品番	TBY01406J	品名	壁付サーモスタット混合水栓	2 / 3
----	-----------	----	---------------	-------

金具補修品互換性情報	製品の前期型品・後期型品を識別し、それぞれに対応した補修品を選定してください。	2_A1_0070
------------	---	-----------

件名	アーチハンドル補修時の注意情報					
対象製品	TBV03435J、TBV03435Z、TBV03436J、TBV03436Z、TBV03440J、TBV03441J、TBV03441Z	TBV03454J、TBV03414J、TBV03414J1、TBV03414Z、TBV03414Z1、TBV03415J、TBV03415J1	TBV03415Z、TBV03415Z1、TBV03416J、TBV03416Z、TBV03416ZA、TBV03417J、TBV03417Z	TBV03417ZA、TBV03425J、TBV03452J、TBV03452Z、TBY01405J、TBY01405J1	TBY01405Z、TBY01405Z1、TBY01406J、TBY01406Z、TBY01406ZA	他

新旧製品識別方法

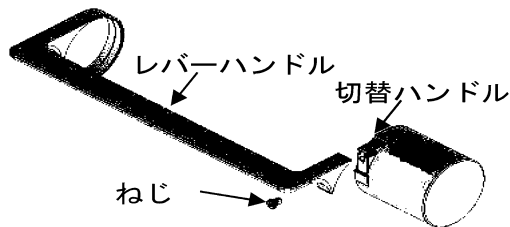
前期型品	切替時期 2023年11月	後期型品
<p>製造ロット 2023年10月31日まで</p> <p>切替ハンドル ねじを外した内部形状</p>  <p>めねじ 切替ハンドル ねじ 小さな突起</p> <p>現物での突起見え方</p>	<p>製造ロット 2023年11月1日以降</p> <p>切替ハンドル ねじを外した内部形状</p>  <p>めねじ 溝 大きな突起</p> <p>現物での突起見え方</p>	
<p>製造年月日の確認方法</p> <p>例) 230405=2023年4月5日</p>

前期型品メンテナンス時の注意

ねじ緩み補修の際は、TH5D0477（切替ハンドル、レバーハンドル、ねじセット）で交換ください。

ねじ緩み補修以外の補修でねじだけ手配な場合は後期型品とはねじ長さが異なりますのでご注意ください。
前記型品用：TH61504M
（後期型品用：分解図参照）

注意 切替ハンドル、レバーハンドル、ねじのセットで新旧互換があります。各部品のみでの交換では新旧互換がありません。
